Asunto: **NOTA DE SEGURIDAD EN CAMPO URGENTE DE UN PRODUCTO SANITARIO (CORRECCIÓN)**

Producto afectado: Optipac® (Véase el Anexo 2- «Lista de productos afectados»)

Número de referencia de la Acción Correctiva de Seguridad en Campo: ZFA-2024-00248

Figura 1: Enroscado incorrecto y enroscado correcto

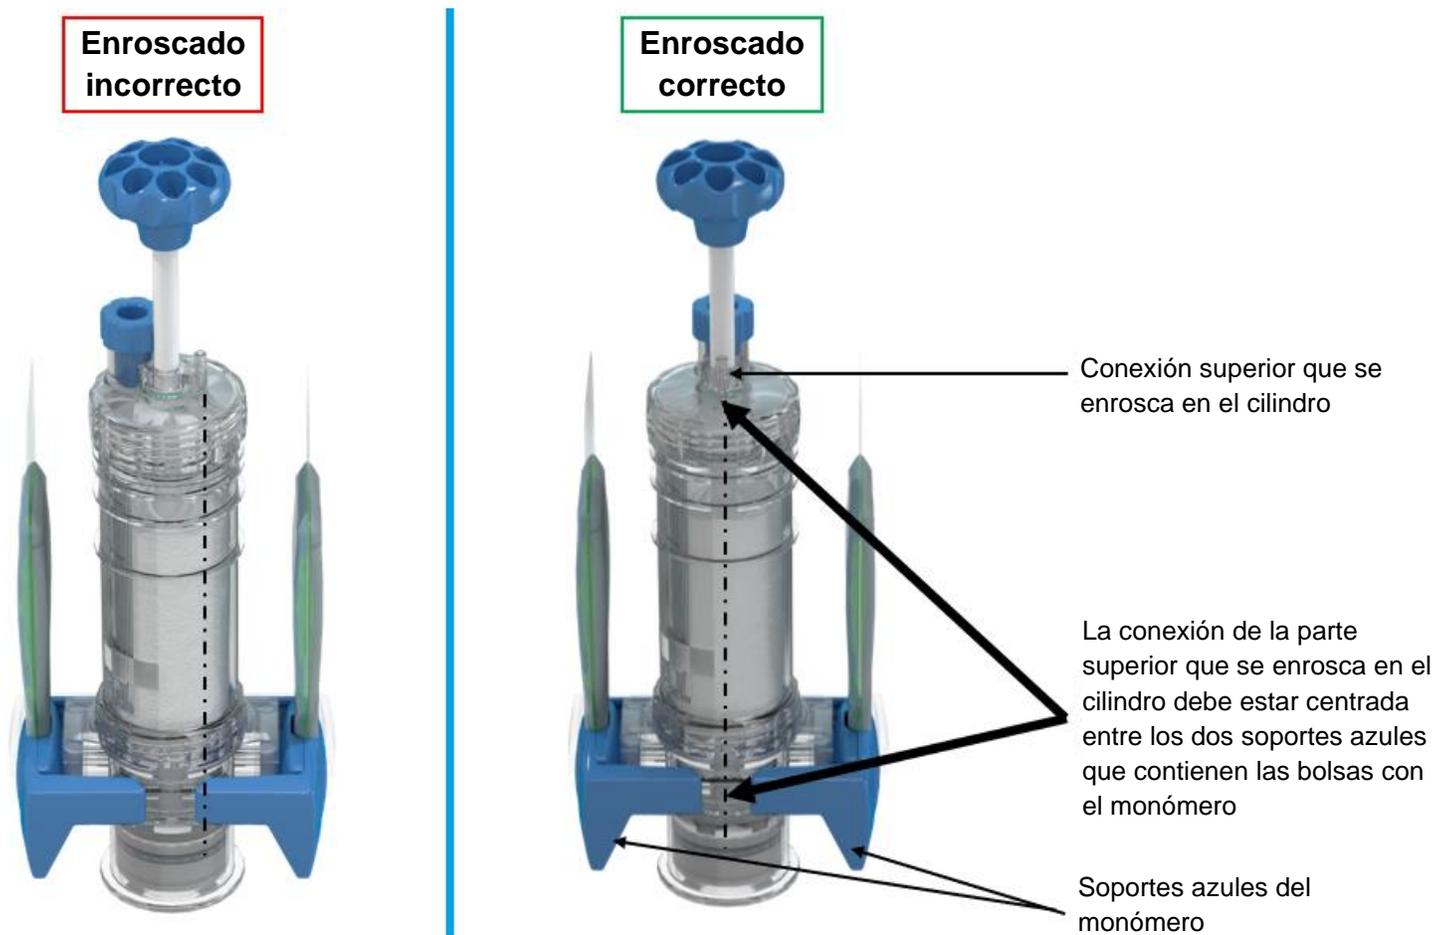
Biomet France está realizando una Acción Correctiva de Seguridad en Campo (corrección) de producto sanitario para determinados productos Optipac por un aumento del número de reclamaciones en las que se notifica que, durante el proceso de la preparación, el monómero líquido no entra en el cilindro después de que los soportes azules del monómero se hayan empujado hacia el centro del cilindro. Hasta la fecha, no se han notificado acontecimientos adversos.

Después de una investigación hemos podido asociar el problema a una posición incorrecta de la varilla de mezcla cuando se monta en el cilindro durante el uso. Esto puede provocar el vacío incompleto del sistema, impidiendo la liberación de todo el monómero en el cilindro. El producto no puede usarse si el monómero líquido no ha entrado en el cilindro, y si esto ocurre se debe desechar. La **figura 1** superior muestra tanto la posición de «enroscado incorrecto» como de «enroscado correcto» del producto Optipac.

Figura 2: Ilustración de las IFUs

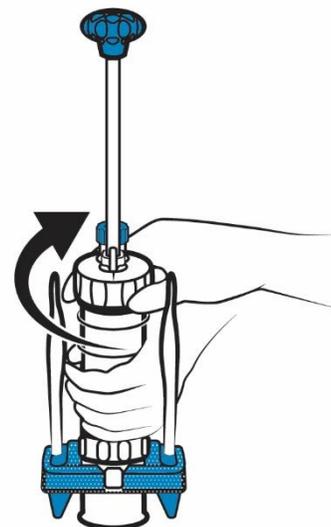
El apartado «*Proceso de preparación*» incluirá una nueva imagen para ilustrar el montaje correcto, junto con notas aclaratorias. Abajo encontrará un extracto de la actualización programada.

- *Enrosque la varilla de mezcla en el cilindro y **apriétela firmemente**.*
- **Nota 1.** *Asegúrese de que la conexión del tubo está centrada entre los dos soportes azules del monómero como se muestra en la figura contigua (figura 2).*
- **Nota 2.** *Un montaje incorrecto puede provocar que el aparato no funcione debido a la fuga de aire. En este caso, el monómero líquido no entrará (o solo parcialmente) en el cilindro.*
